Oggetto: trasmissione deliberazione *“Procedura di VIA, ai sensi dell’art. 23, del d.lgs. 152/2006, [ID_8703] “Nuovo Collegamento RTN a 132 kV in entra - esce alla cabina primaria di Nembia”. Procedimento di VIA ai sensi dell’art.23 del D. Lgs. 152/2006. - Parere della Provincia Autonoma di Trento nell’ambito delle procedure di competenza statale ai sensi dell’art. 19 della l.p. 17 settembre 2013, n. 19.”.*

Procedura di VIA, ai sensi dell'art. 23, del d.lgs. 152/2006, [ID_ 8703] "Nuovo Collegamento RTN a 132 kV in entra - esce alla cabina primaria di Nembia". Procedimento di VIA ai sensi dell'art.23 del D. Lgs. 152/2006. - Parere della Provincia Autonoma di Trento nell'ambito delle procedure di competenza statale ai sensi dell'art. 19 della l.p. 17 settembre 2013, n. 19.

ALLEGATO A

La posizione delle due derivazioni da tutelare è riportata nella planimetria seguente.

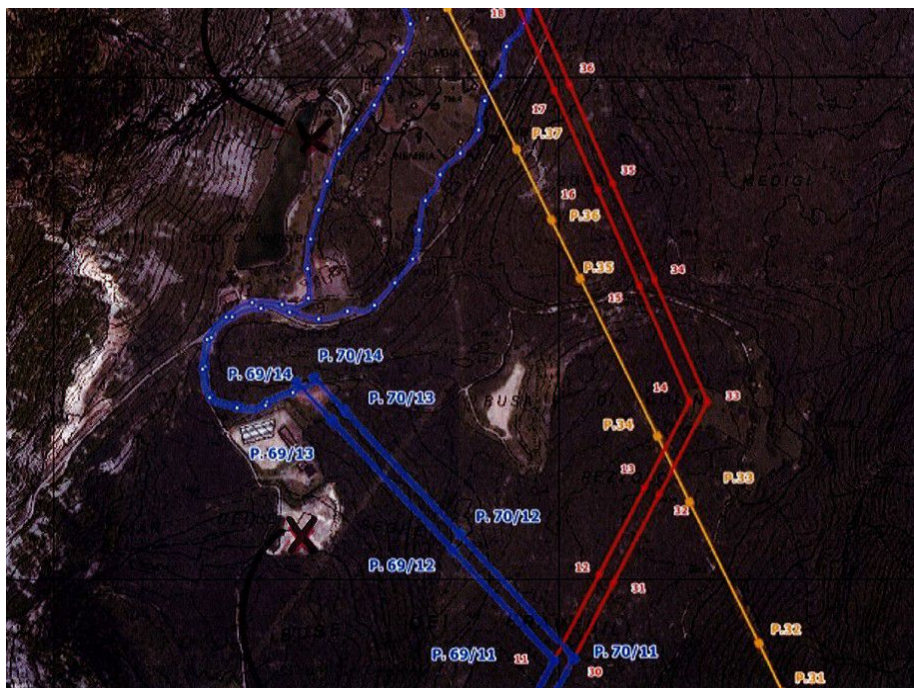
Per quanto riguarda eventuali **interferenze con le falde idriche sotterranee** si evidenzia che non sono state rilevate particolari problematiche durante i lavori di scavo per la posa dei cavidotti e/o per la realizzazione dei plinti dei tralicci. Tuttavia si segnala per la loro salvaguardia, la presenza in zona di due derivazioni da pozzo, identificate come riportato di seguito:

- Pratica C/4666 (Codice Pozzo 5912 - mt 765 s.l.m. - ad uso industriale per lavaggio inerti - Titolarità: Società F.lli Flori Ido e Severino snc - Coord. UTMWGS84 X 649512 Y 5106081);
- Pratica C/6223 (Codice Pozzo 5911 - mt 781 s.l.m. - ad uso irriguo - Titolarità: Comune di San Lorenzo Dorsino), quest'ultima posta in prossimità della sponda orografica SX del Lago Nembia - Coord. UTM-WGS84 X 649511 Y 5106853.

Da un punto di vista di tutela delle risorse idriche si evidenzia che la variante progettuale che privilegia un tratto prolungato di elettrodotto e una sezione ridotta di cavidotto appare preferibile

rispetto alla variante con cavidotto interrato ad anello con sviluppo lineare significativamente maggiore.
